Estudio de Impacto Ambiental Categoría II

Información Complementaria N°1

Proyecto Residencial Vivai Gardens.

SAN LUCIANO S.A.

Plano de Usos de Suelo

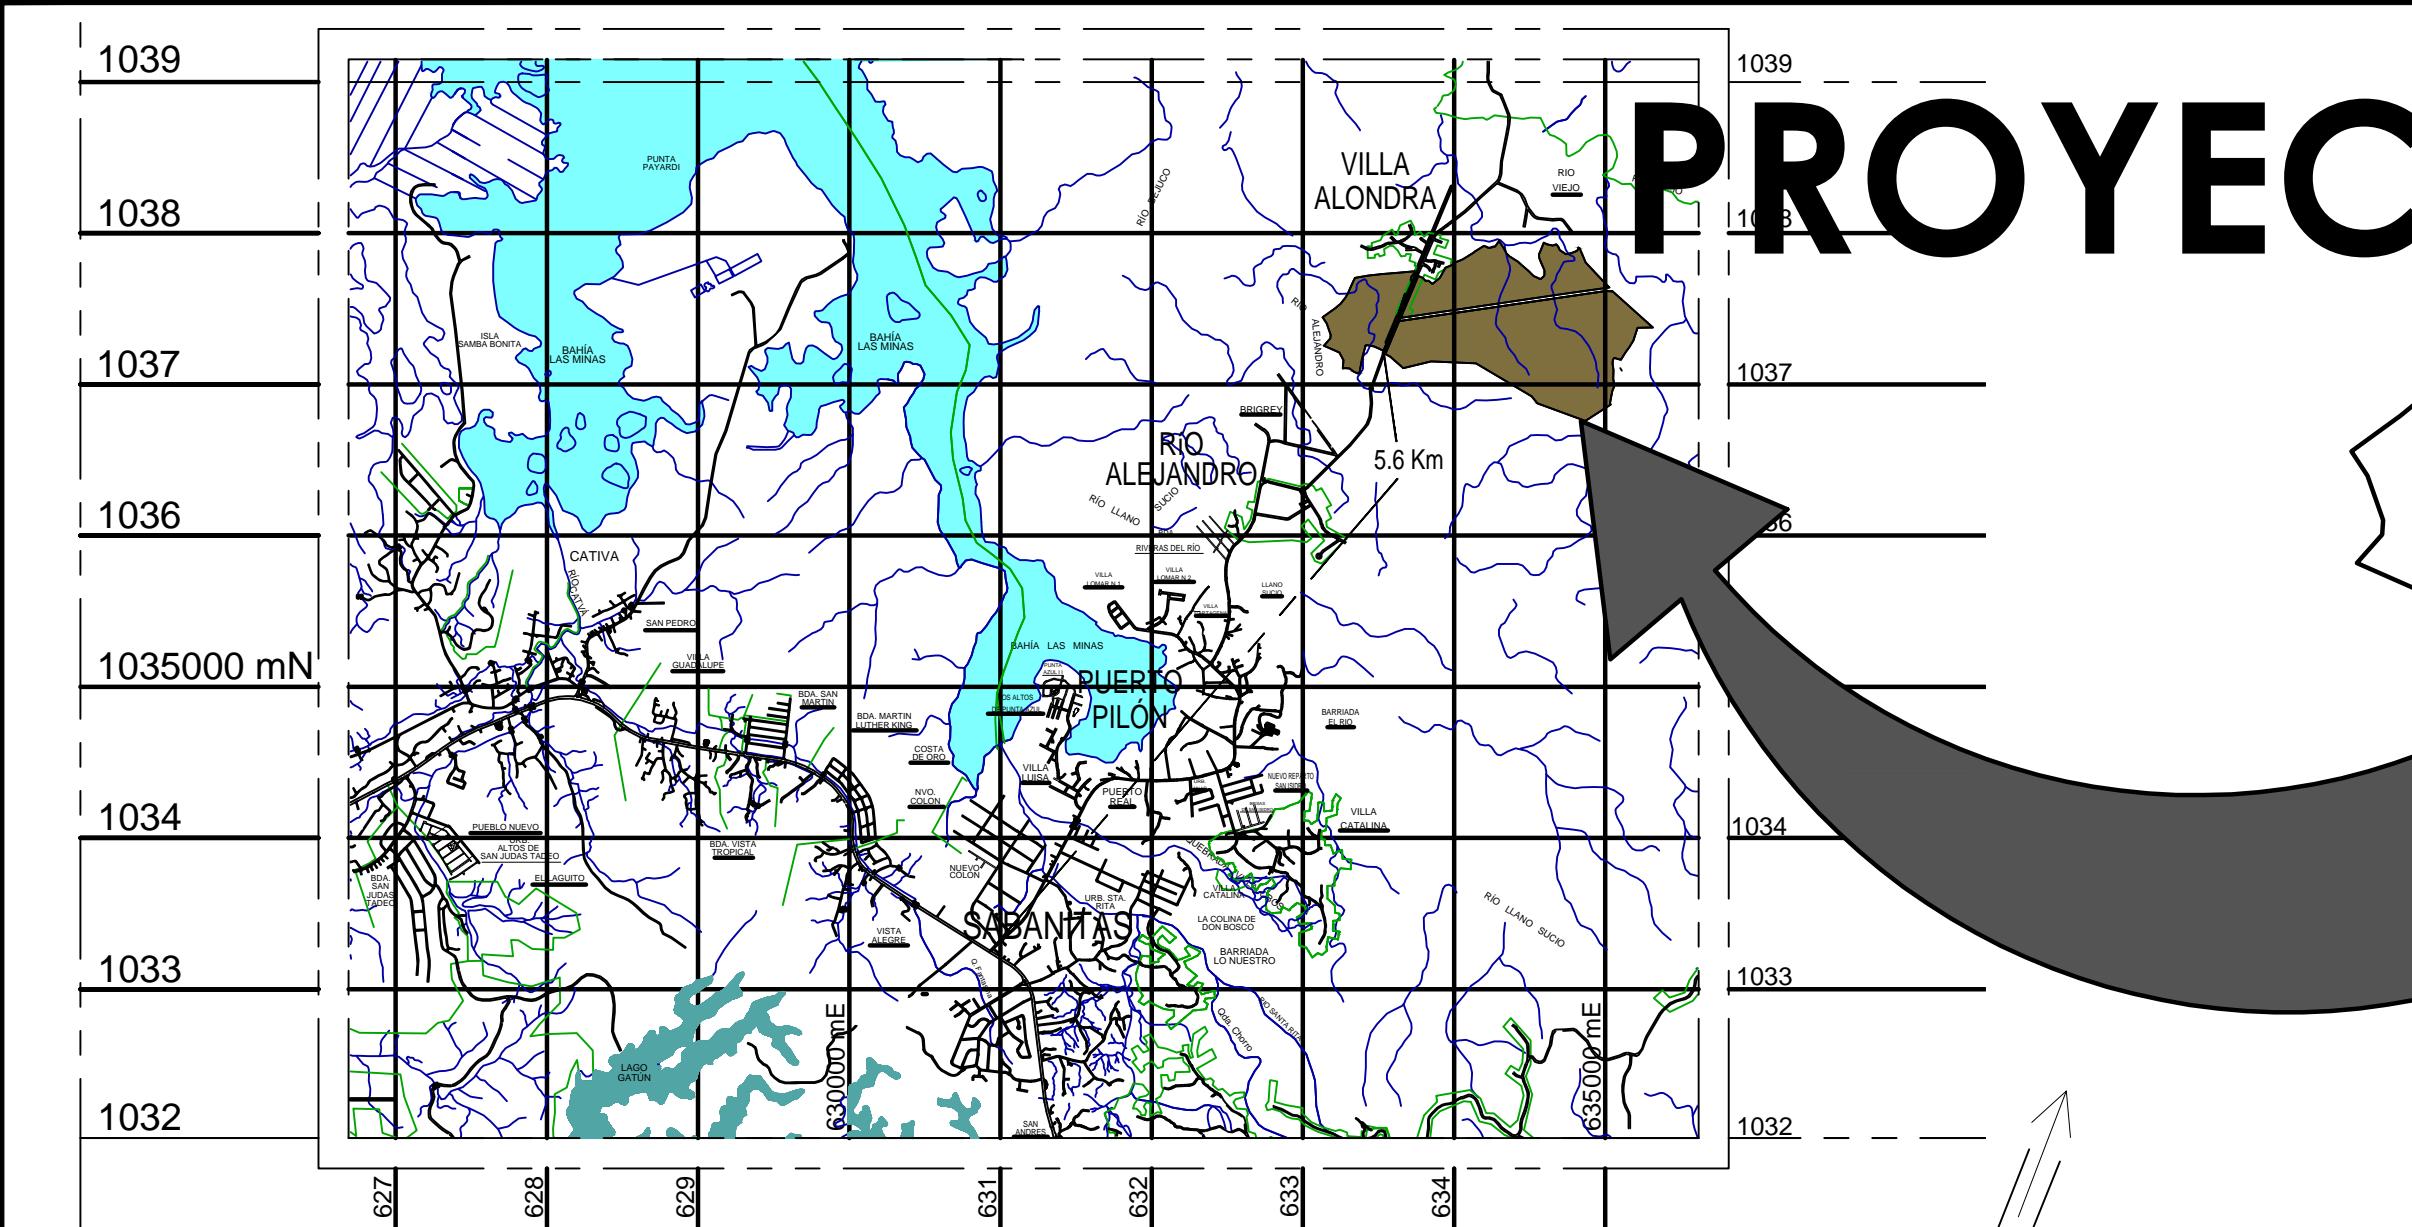
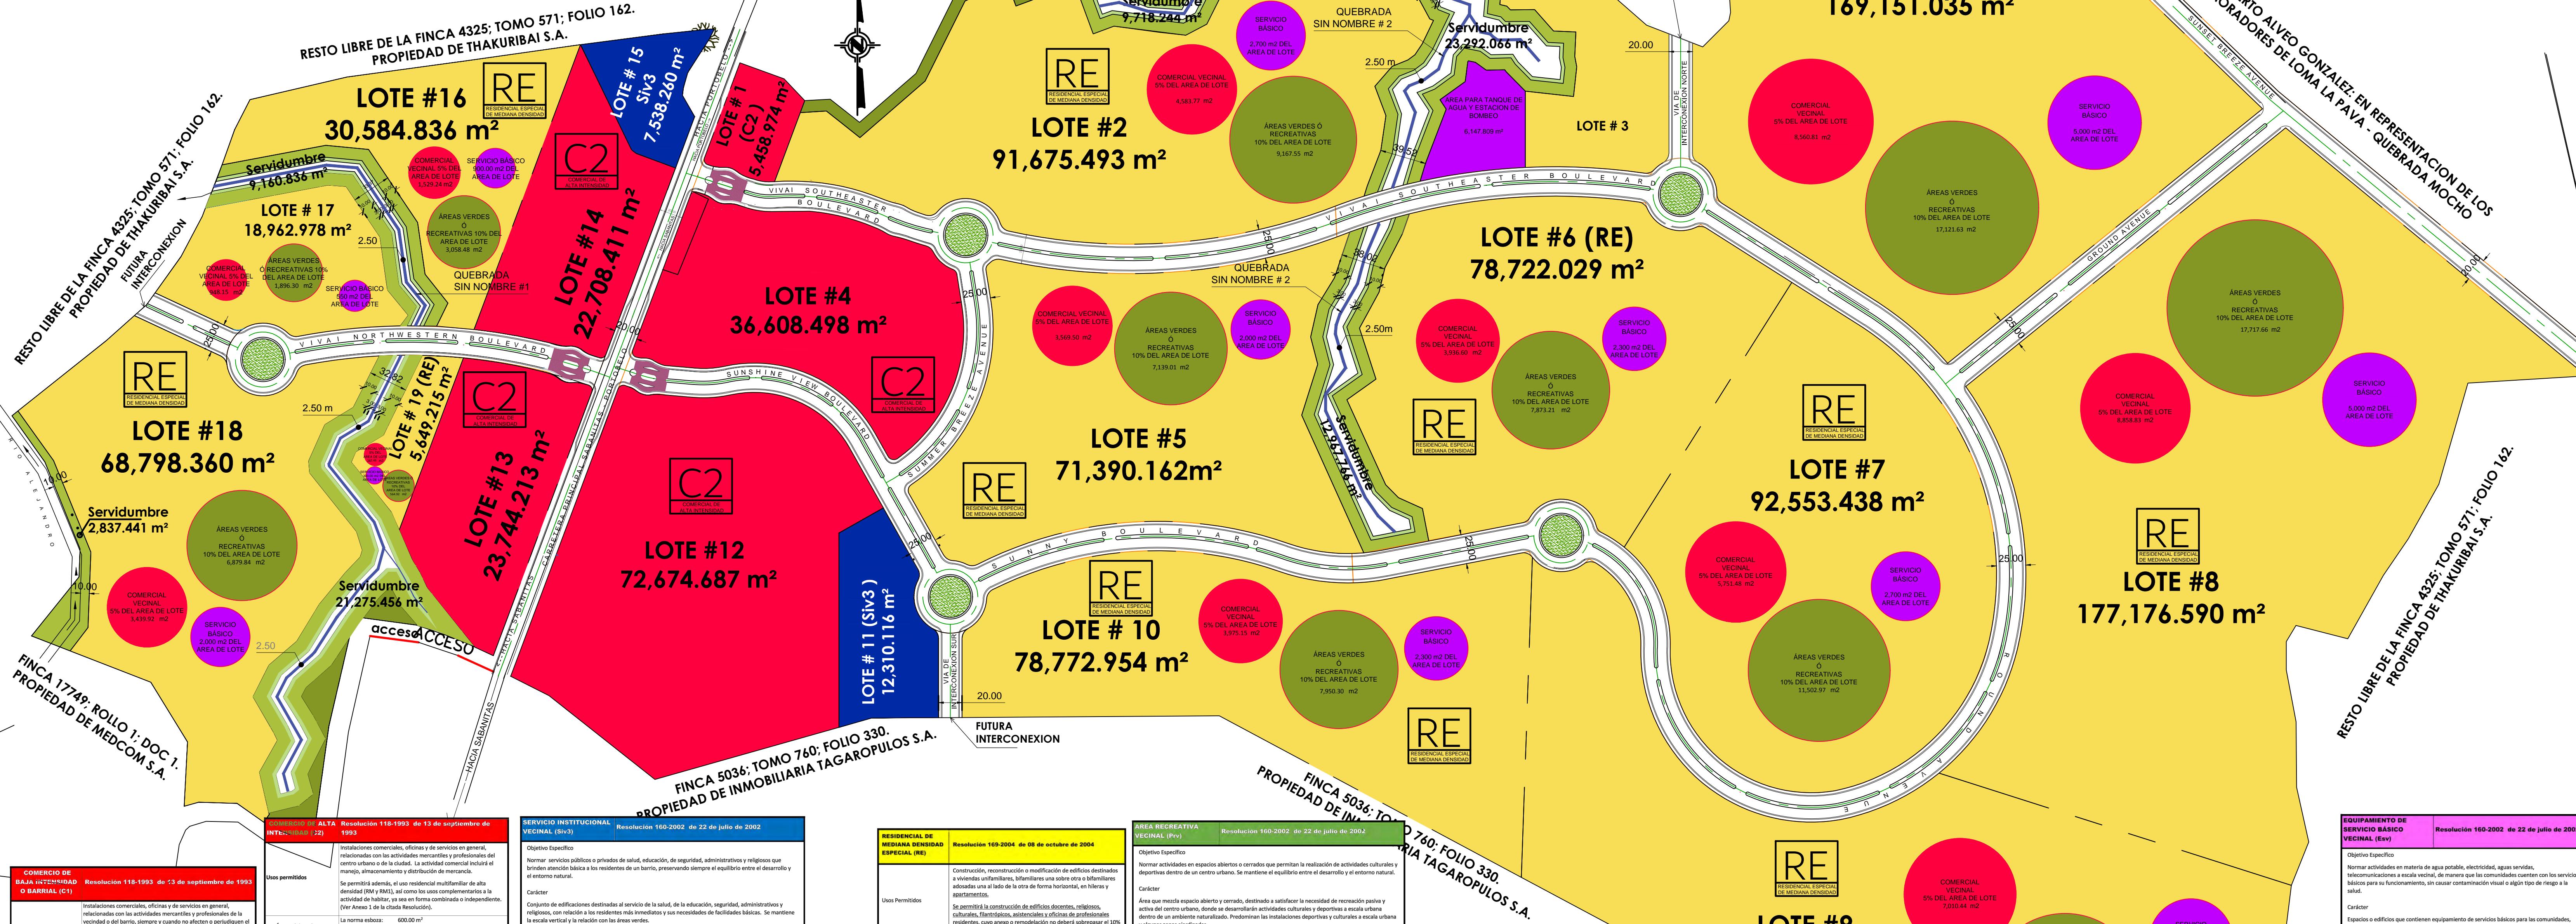
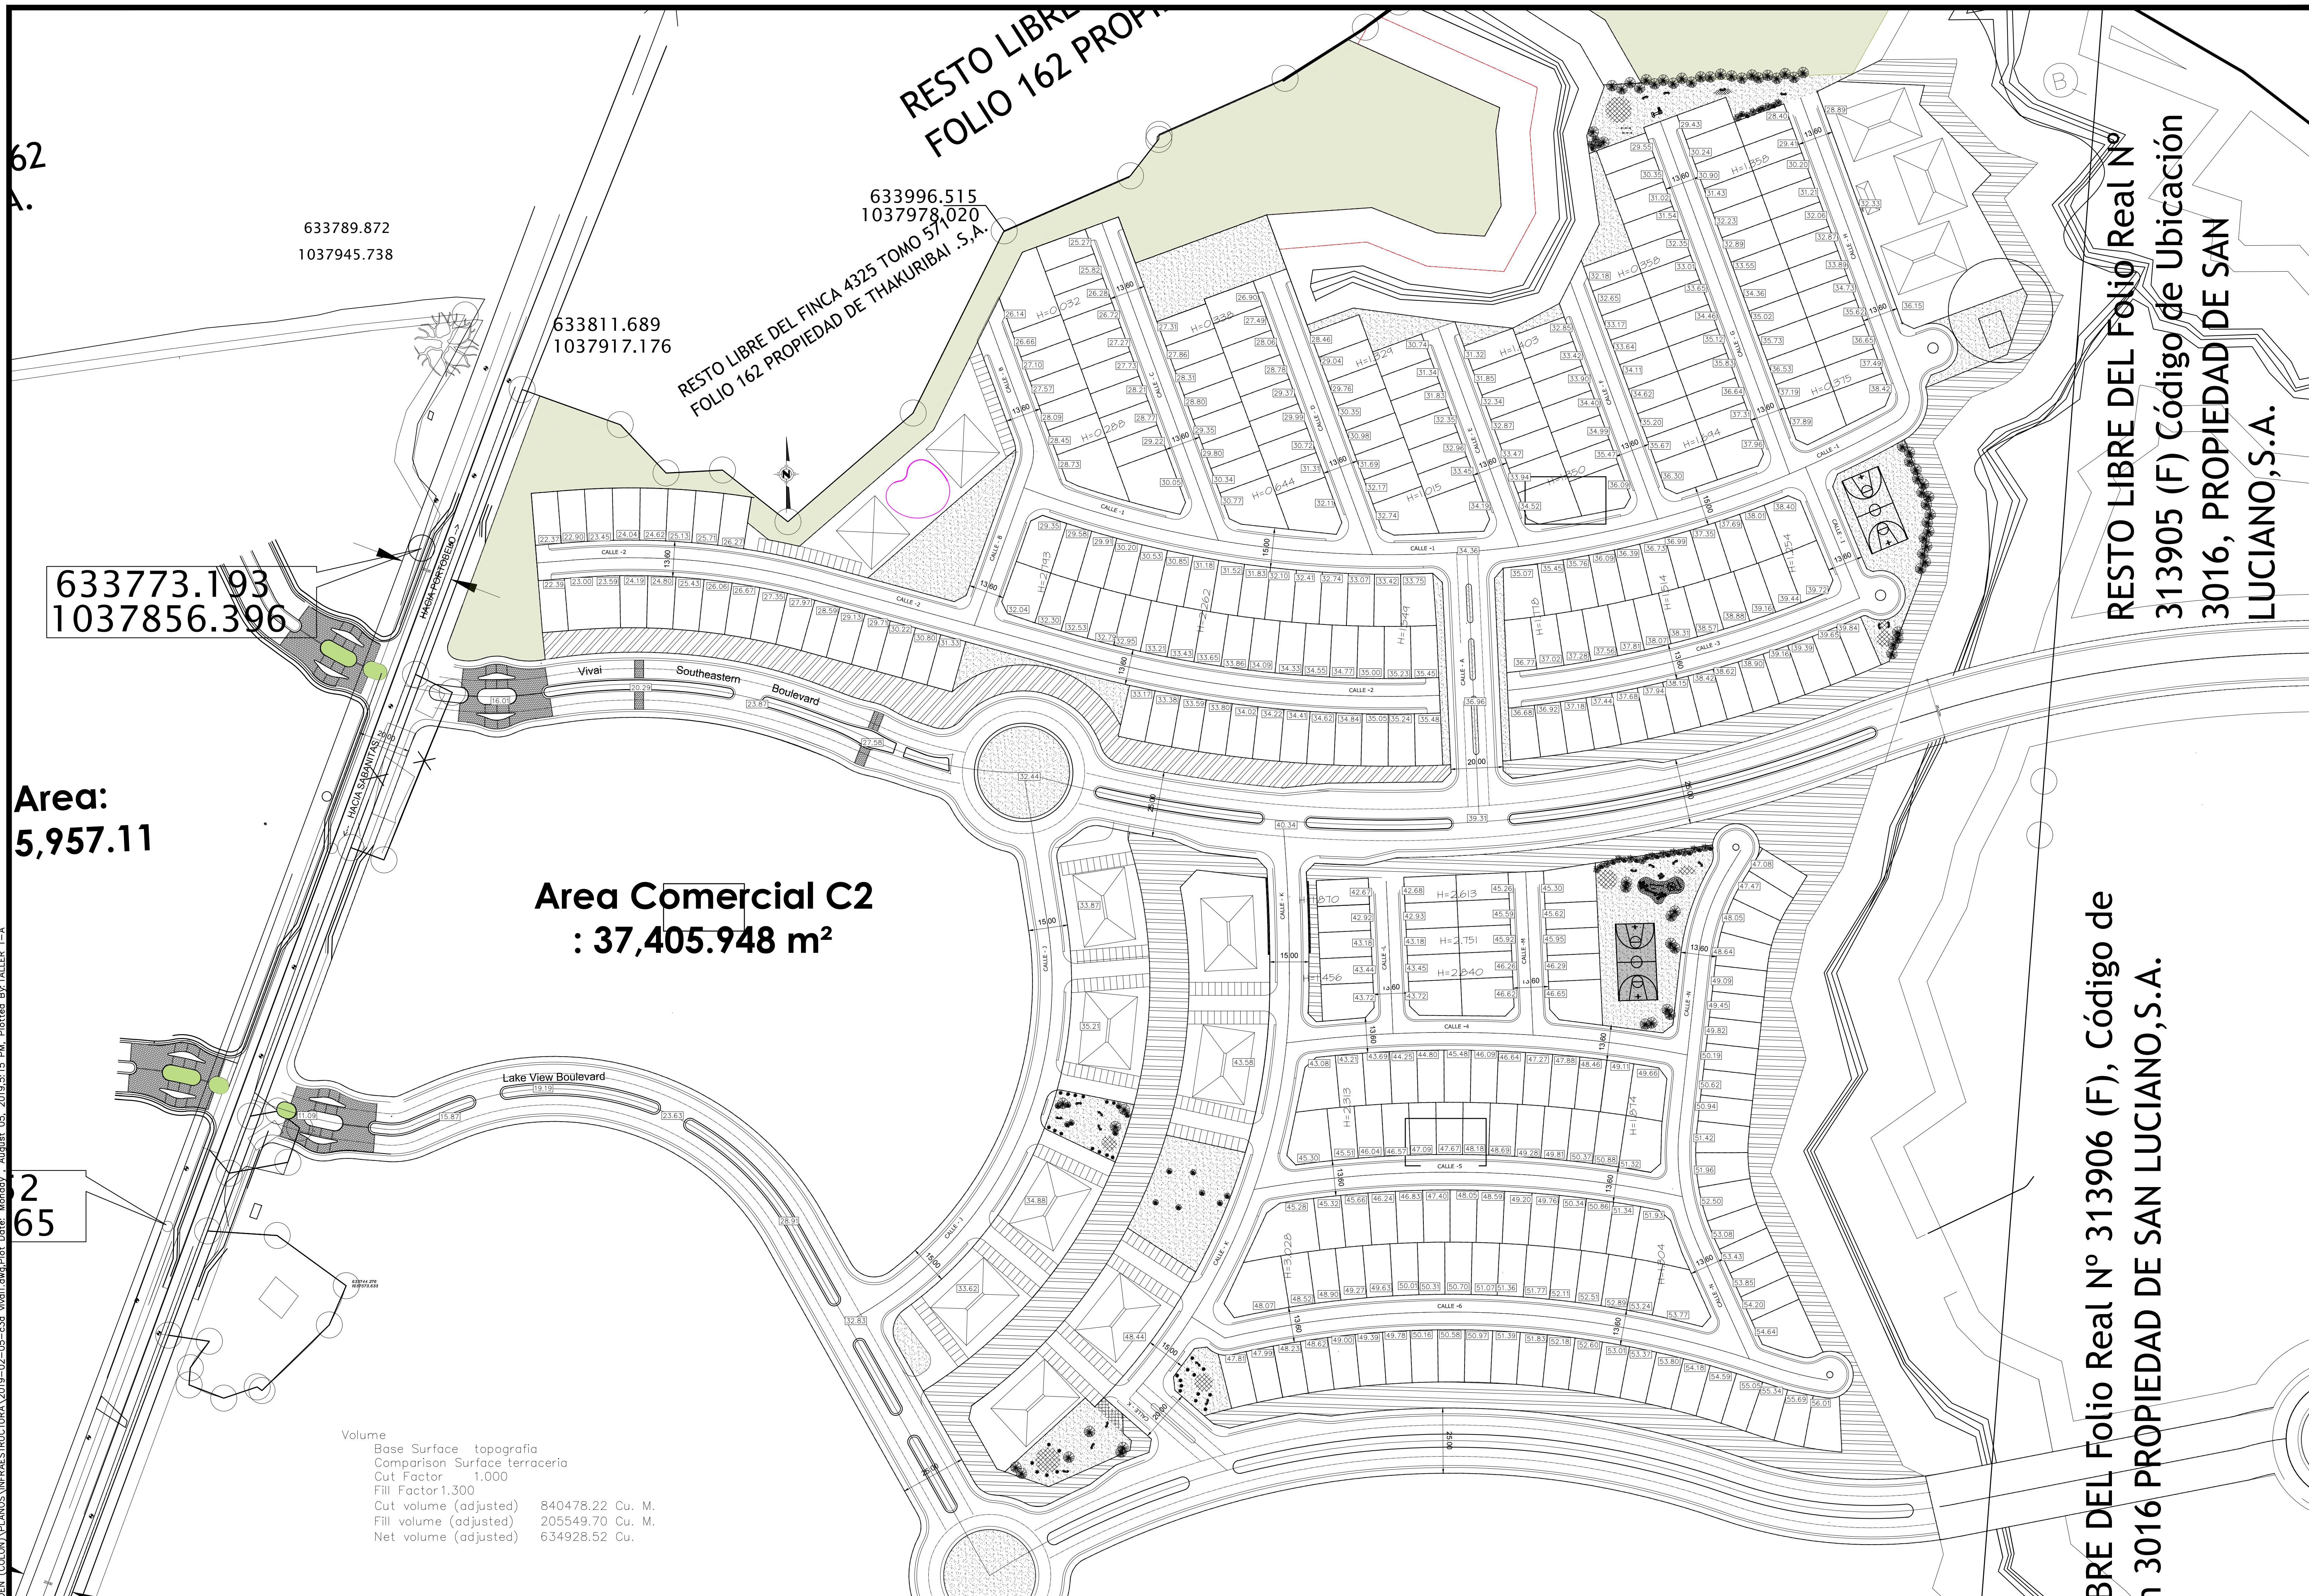
- Sitios de depósito de material excedente del movimiento de tierra y conformación de terreno.
 - Campamentos temporales.
 - Futuro desarrollo.
- g. Presentar plano de anteproyecto aprobado por la entidad competente.

1. Vías o vialidad para el desarrollo habitacional de los Lotes #2 y Lotes #5
2. Construcción de viviendas (una cantidad de 326 residencias unifamiliares en los Lotes #2 y Lotes #5). Ver Plano de Anteproyecto en el *Anexo C*.
3. Sitios de Depósito: parcelas agrupadas en el componente [C] del Cuadro 2.1, debe entenderse como las áreas destinadas a la colocación del material excedente del movimiento de tierra de los lotes del Componente [B y D].
4. Para una mejor visualización de los componentes o alcance de las obras y áreas objeto de este EsIA, la lectura debe estar acompañada del Plano de Usos de Suelo el cual incorporamos en el *Anexo D* de este documento.
